設備小委45-2-2

5号機原子炉格納容器スタビライザの 耐震強化工事に関する質問への回答

平成22年9月14日

東京電力

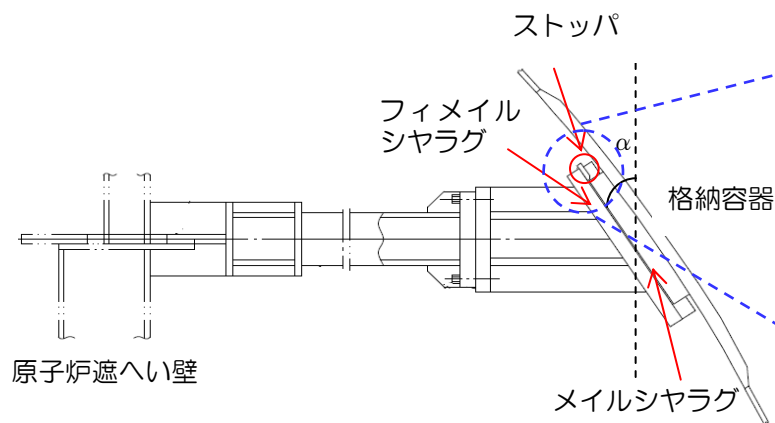
地震等によりスタビライザと格納容器との相対的なズレが生じた時、ストッパに無理な力がかかり、ストッパがめくれ上がり、溶接部が破損することはないか？あるいはストッパが下がろうとした時、ストッパのナイフエッジのくさび効果でメイルシヤラグを押し上げるのではないかと？

ストッパ溶接部については、地震荷重に対して、構造強度が確保されていることを確認しており、溶接部が破損することはない。

ストッパ溶接部（評価部位）

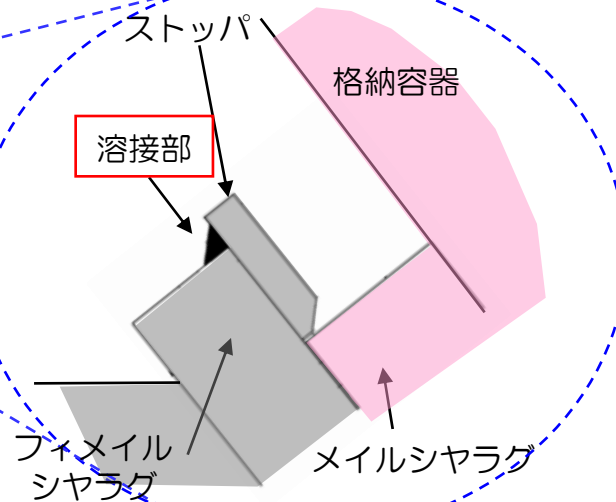
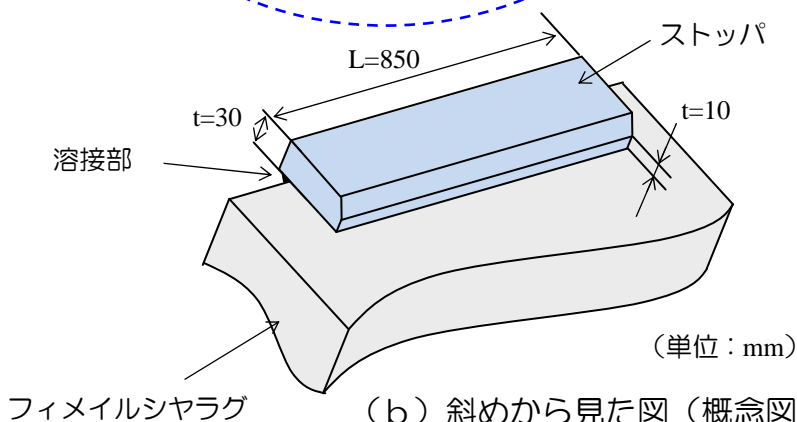
シヤラグにストッパをつけたために、原子炉格納容器の壁面に垂直な力がかかるのではないかと格納容器が変形するのではないかと？

計算値	評価基準値
曲げ	285	306
せん断	14	177
組合せ	286	306

・ ストップパの先端部について

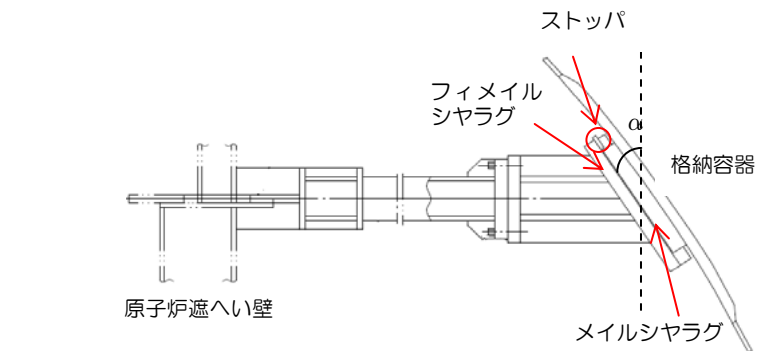
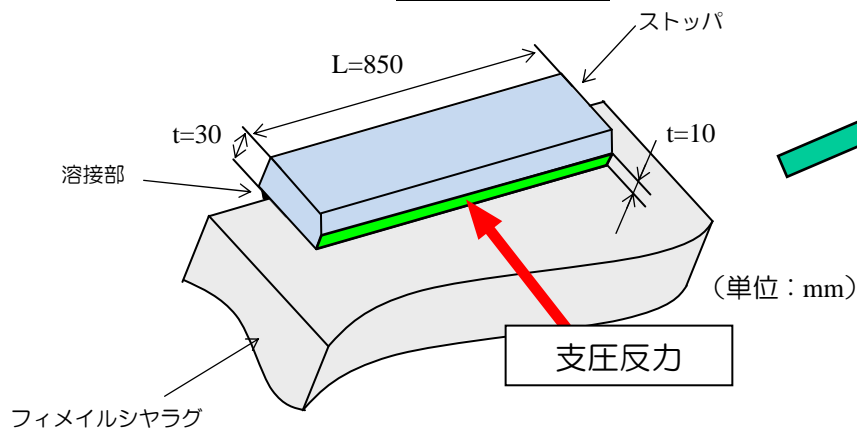
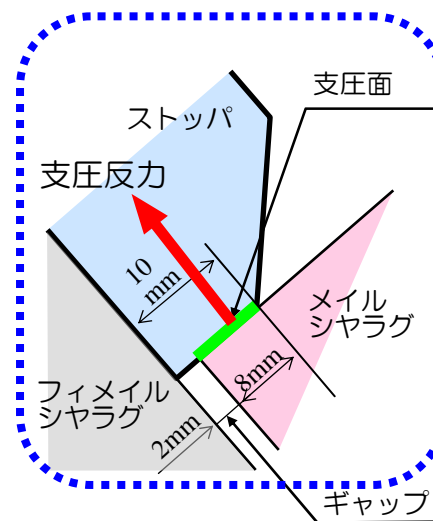
ストッパ先端に荷重が集中し、先端がへこみ、はりの支持機能を阻害することはないか？ストッパとメイルシヤラグの接触によってはりを支えるという設計は妥当か？

ストップパ自身の支圧応力を評価した結果、評価基準値以下であることを確認している。そのため、はりの支持機能は阻害されることはない。

計算値	評価基準値
支圧応力	25	418

ストップパに働く支圧応力は評価基準値に比べて十分小さい。

〔回答④〕

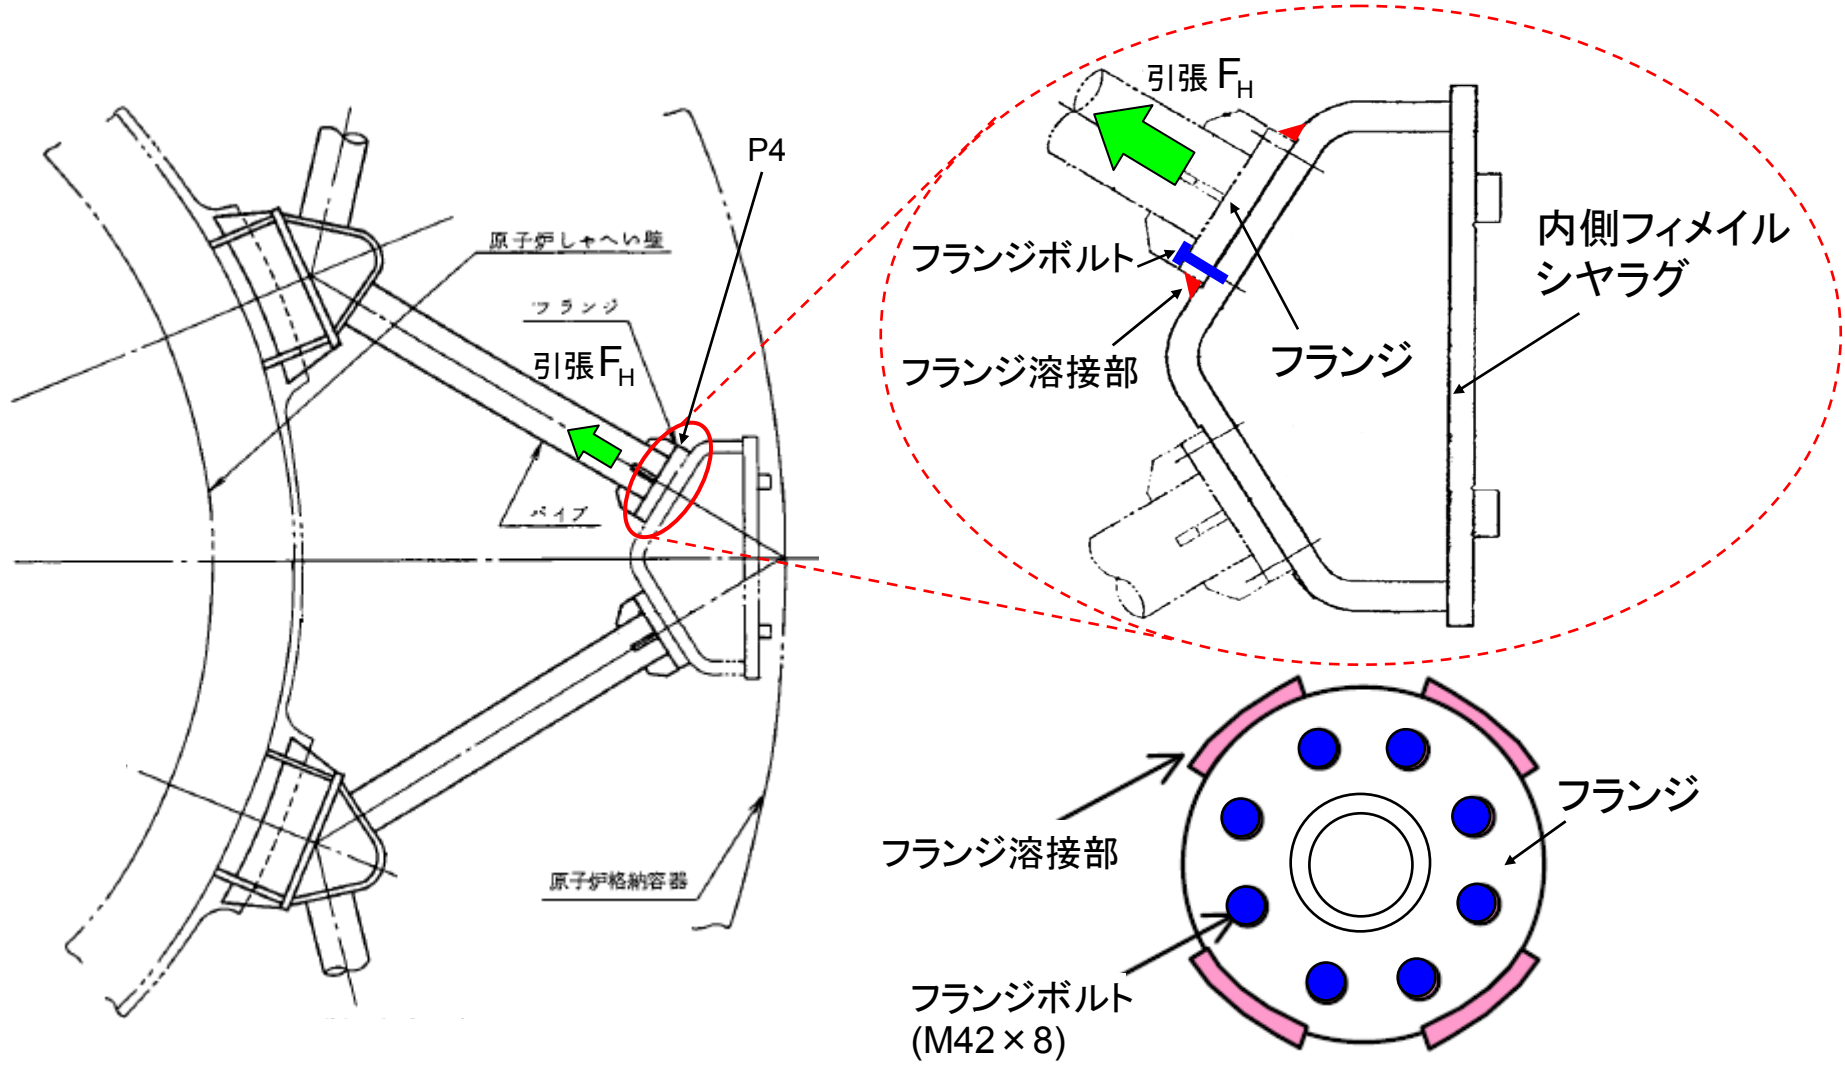
スタビライザのボルト接合部を溶接によって補強しているが、それによって強度を確保することはできるのか？また、ボルトをはずせなくなると、メンテナンスにおいて問題は生じないか？

溶接はフランジ部に実施しており、ボルトと溶接で結合されたフランジ部により強度は確保可能である。

地震によりボルト及び溶接部に発生する引張荷重は $5.48 \times 10^6 \text{N}$ であり、評価基準値 $7.96 \times 10^6 \text{N}$ に対して小さいため地震によりボルトおよび溶接部が破損することはない。

なお、ボルトを取り外すようなメンテナンスは想定していない。
